# Østerbø kraftverk

## Planendringssøknad

DATO: 20.12.2013

**SFE Produksjon AS**

Figur 2. Alternativ B

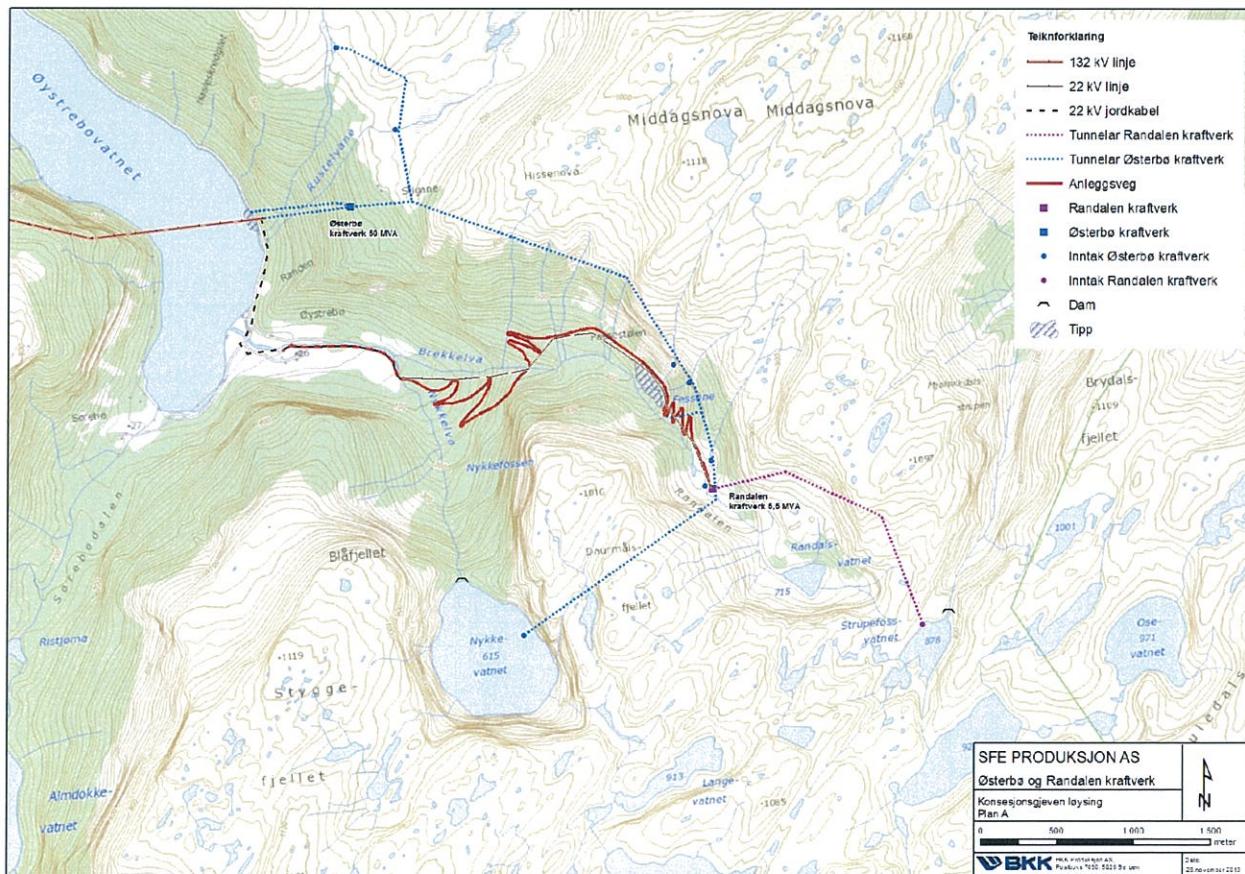
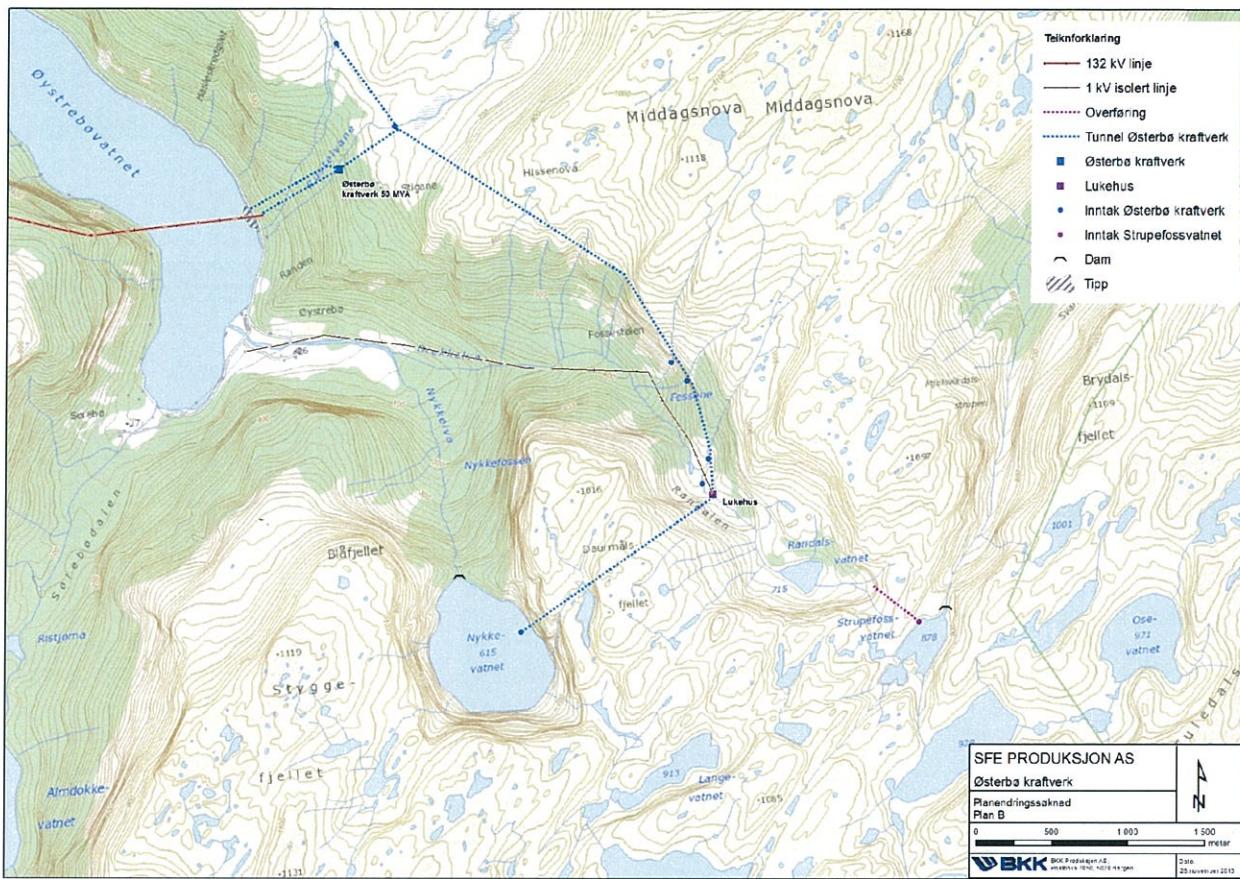
Endringane i alternativ B består først og fremst i at Randalen kraftverk, steintipp i Randalen og veg frå Østerbø til Randalen kraftverk utgår frå planane. All tunneldrift skjer frå Østerbø, og steintippen i Østerbøvatnet må utvidast. Vi søker og om å erstatte overføringa av Strupefossvatnet med eit 350 m langt borehol frå Strupefossvatnet til Randalen. Denne løysinga var med i meldinga som vart sendt i 2005, men den gong utført med tunnel (tipp og utslepp).

Figur 1 og 2 viser dei to alternativa:

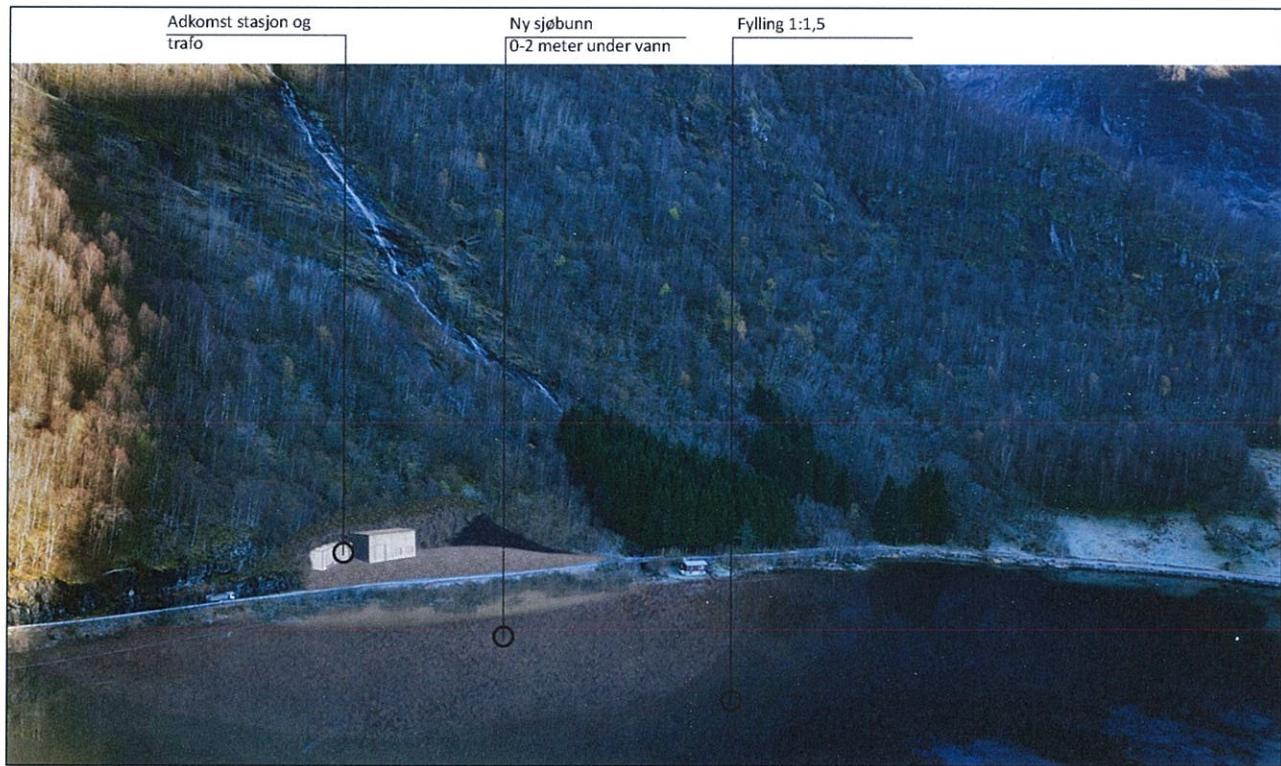
I motsetnad til opphavleg alternativ, inneber det reviderte alternativet at Strupefossevatnet vert overført til Randalsvatnet via ei ca. 350 m lang sjakt. Det må òg lagast eit nytt elveløp frå utløpet av sjakta og ned til eksisterande bekke, samt at bekken må utvidast vidare ned mot Randalsvatnet. For å unngå erosjon langs elvebreidda, må ein truleg plastre den med stein. Vatnet frå Strupefossevatnet / Randalsvatnet vert deretter teke inn på overføringstunnelen frå Nykjevatnet ved hjelp av eit bekkeinntak like ovanfor Randalsbrekka. Figur 5 viser korleis landskapet rundt Randalsvatnet vil

kunne framstå etter ei utbygging iht revidert alternativ. Dersom ein får til ei god landskapsmessig tilpasning av elveløpet, er tiltaket vurdert å ha liten negativ verknad på landskapet rundt Randalsvatnet. Bekkeinntaket ovanfor Randalsbrekka vil vere lite synleg i dette landskapsrommet grunna tett vegetasjon langs elva.

For området frå Østerbø til utløpet av Randalsvatnet vil utbyggingsplanane, slik dei er skissert i denne planendringssøknaden, innebere vesentleg mindre inngrep og tap av landskapskvalitetar samanlikna med det opphavlege alternativet. For området rundt Randalsvatnet vil det reviderte alternativet ha noko større konsekvensar enn det opphavlege alternativet, spesielt i anleggsfasen. I driftsfasen vil ein kunne oppnå ei god landskapsmessig tilpasning av borhol og vassveg, jf. figur 5.
